RAPPORT AU CONSEIL COMMUNAL D'YVERDON-LES-BAINS
concernant

*l'adoption du plan de quartier (PQ) « Fleurettes » et
l'adoption des réponses aux oppositions suscitées par l'enquête publique.*

PLAN DE QUARTIER "LES FLEURETTES"

Élévation générale et hauteurs du bâti avec réduction d'un niveau du bâtiment A3 (modification soumise à l'enquête publique complémentaire)

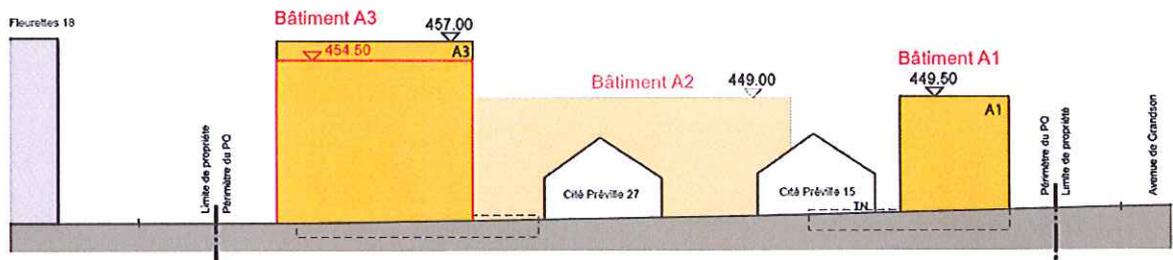
- 9) Densité et hauteurs excessives : les opposants relèvent qu'en l'espèce, le PQ n'est en définitive destiné qu'à permettre la réalisation d'un seul immeuble, les deux autres immeubles étant d'ores et déjà au bénéfice d'un permis de construire. Selon eux, cette situation serait à elle seule tout à fait exceptionnelle.

- 12) Densité et hauteur excessives : de l'avis des opposants, le PQ serait imprécis et ne fixerait aucune limite de hauteur claire pour les bâtiments à construire. Les documents n'indiqueraient que des hauteurs correspondant à des altitudes sans que le plan n'indique la hauteur du terrain naturel. La différence entre les immeubles récemment construits et le 3^{ème} immeuble est de 8 mètres. La hauteur de l'immeuble à construire pourrait bien s'élever à plus de 20 mètres. Selon eux, si l'on sait que le PGA prévoit dans les zones avoisinantes une hauteur maximale de 13 mètres, il apparaît que la densification du PQ conduirait à l'érection d'une tour particulièrement gênante pour la PPE.

Le bâtiment A3 se situe en retrait par rapport à l'Avenue de Grandson et s'intègre à l'ensemble déjà construit. Considérée comme disproportionnée par les opposants, argument entendu par la Municipalité, la dimension initiale du bâtiment A3 a été

réduite d'un niveau. Il possède dès lors une hauteur intermédiaire entre des bâtiments proches de R+7 (parcelles n° 2407 et 2475) et la PPE de L'Orée de R+2.

Comme cité précédemment, le plan de quartier a été légèrement modifié suite à l'enquête publique. Cette modification, portant sur la réduction d'un niveau du bâtiment A3, a fait l'objet de l'aval préalable du propriétaire.
